Gemeinde Schenkon

separate Botschaft
zum Traktandum 7 der Gemeindeversammlung

**Beschlussfassung über den Bebauungsplan
„Dorfkern-Ochsen“ mit Teiländerung Zonenplan
„Dorfkern-Ochsen“ Schenkon**

Anhang 2: Schnittplan zum Bebauungsplan gemäss Antrag Gemeinderat

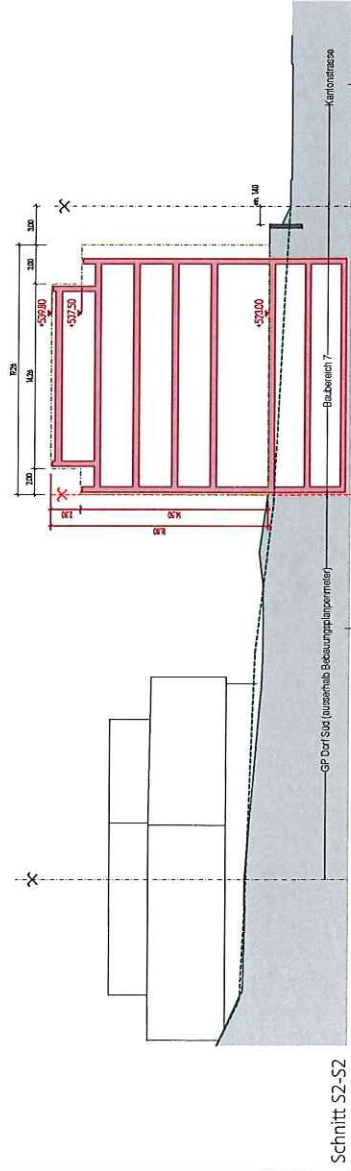
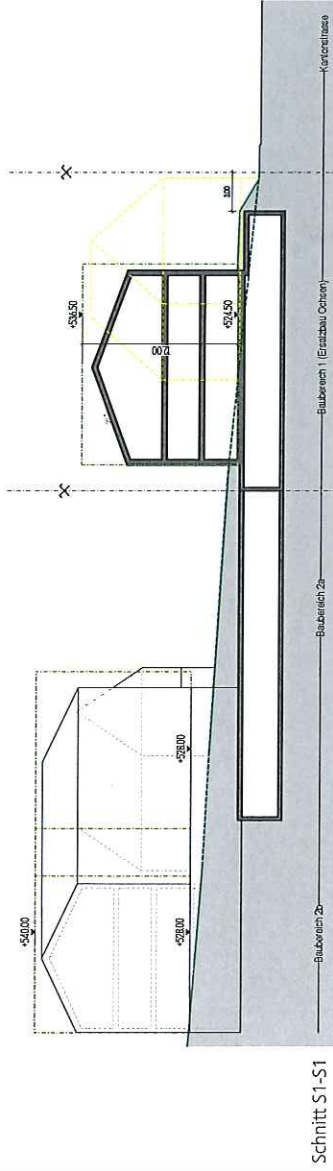
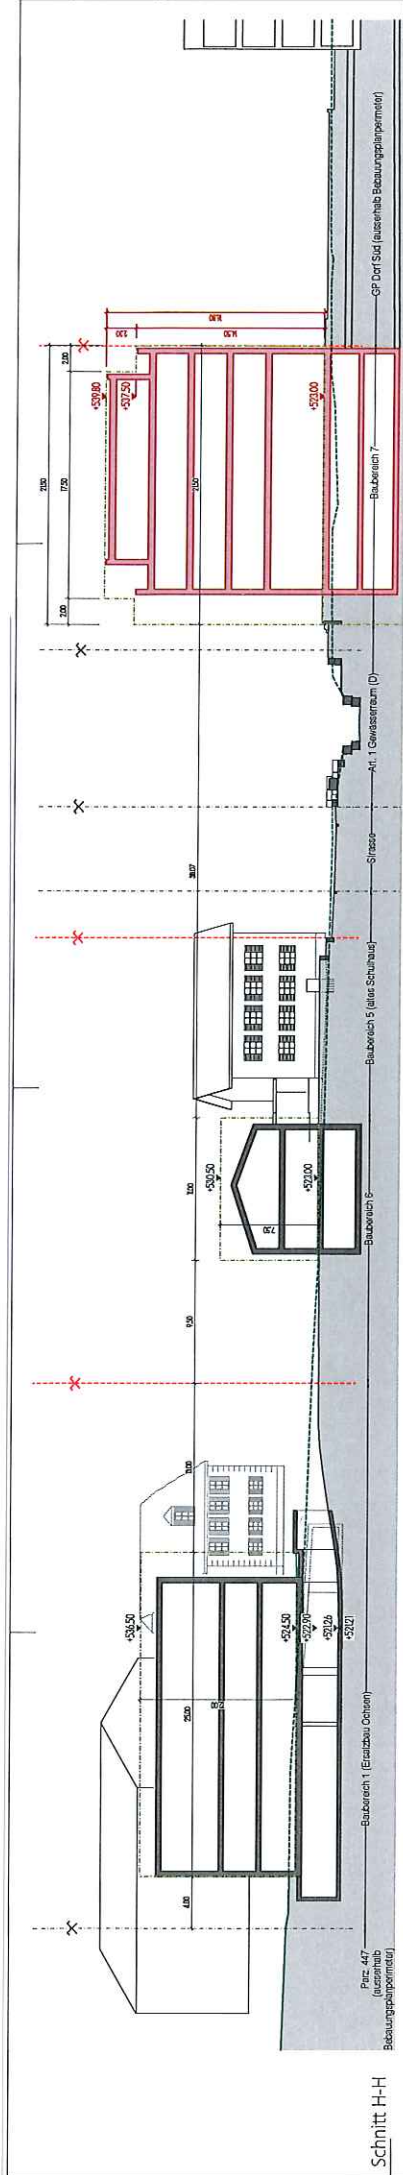
In der Tabelle bei Art. 7 Abs. 2 der Sonderbauvorschriften (siehe Anhang 4 dieser Botschaft) sind die Bestimmungen zum Baubereich 7 wie folgt zu ändern:

- Max. Gebäudegrundfläche: 348 m² (statt 410 m²)
- Max. EG-Kote: 523.00 m ü. M. (unverändert)
- Max. Firsthöhe: 533.00 m ü. M. (statt 541.30 ** m ü. M.)
- Firsthöhe gemessen ab EG-Kote 10.00 m (statt 18.30 m)
- Dachneigung: Flachdach (unverändert).

Es kann nicht von einer Eingliederung der neuen Überbauung Dorf-Süd gesprochen werden, wenn diese vom Dorfbach und vom Ochsenplatz durch einen Bau dieses Ausmasses (Baufeld 7) getrennt wird. Das geplante Bauwerk verstösst daher gegen die Sonderbauvorschriften.

Durch die Reduktion des Bauvolumens verliert der Bau an Wuchtigkeit und Bedrohlichkeit gegenüber den darunterliegenden Gebäuden.

Antrag des Gemeinderates an die Gemeindeversammlung vom 26.11.14 zur Reduzierung der Fassadenhöhe und zur Reduzierung der Gebäudegrundfläche bei Baufeld 7 (im Plan rot dargestellt)

Anhang 3.1: Grenzmutation / Neuparzellierung

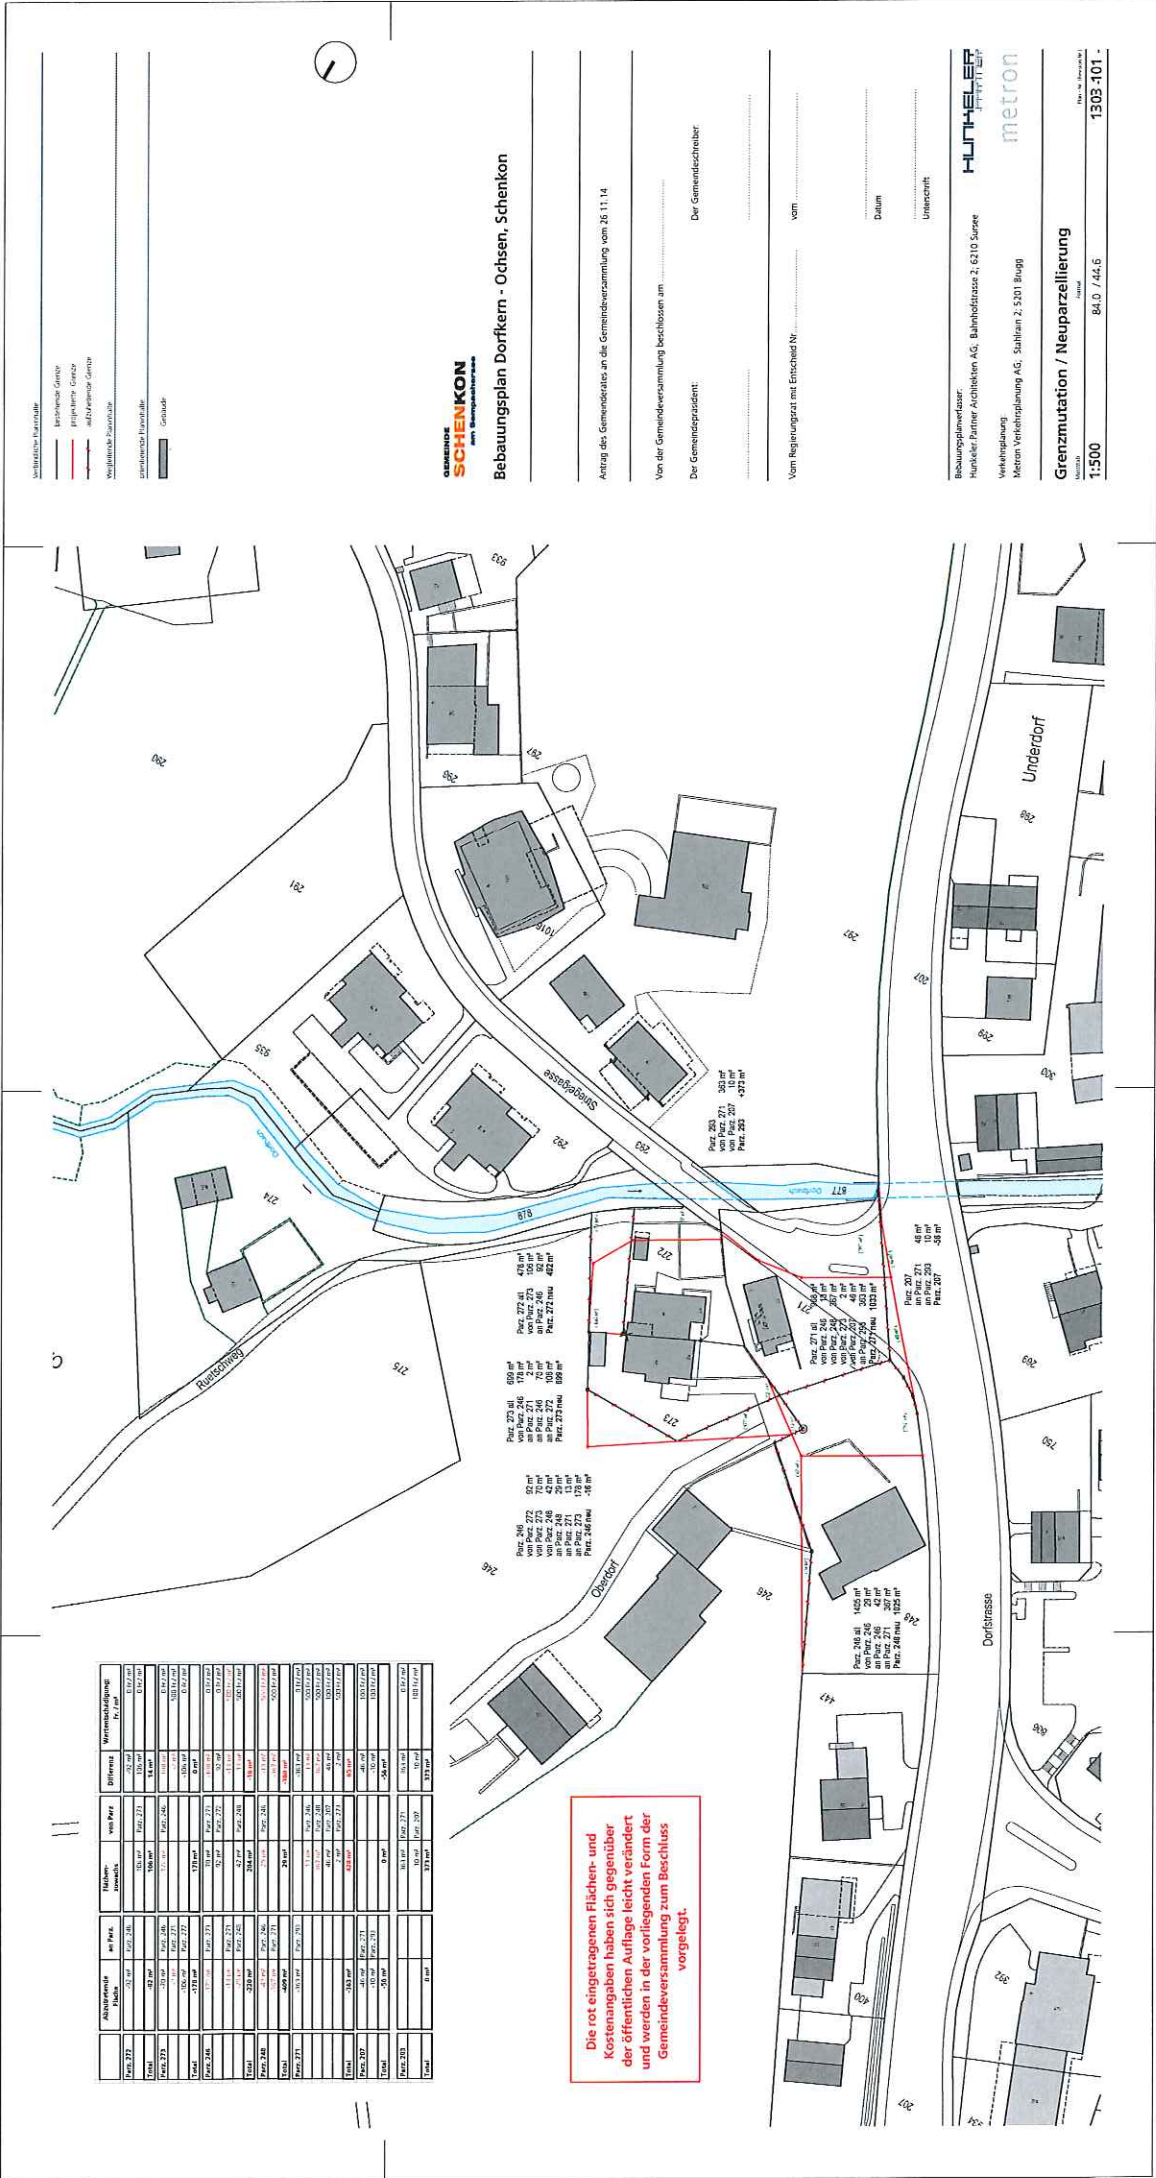
Aufgrund der Einspracheverhandlungen wurden die Abtauschflächen zur Landumlegung (siehe Plan im Anhang) noch leicht verändert.

Entsprechend verändert sich auch die Tabelle in Art. 6 der Sonderbauvorschriften (siehe Anhang 4 zu dieser Botschaft). Diese Änderungen sind in der Tabelle von Art. 6 rot dargestellt.

Die Tabelle in Art. 6 der Sonderbauvorschriften ist gemäss den roten Änderungen zu bewilligen.
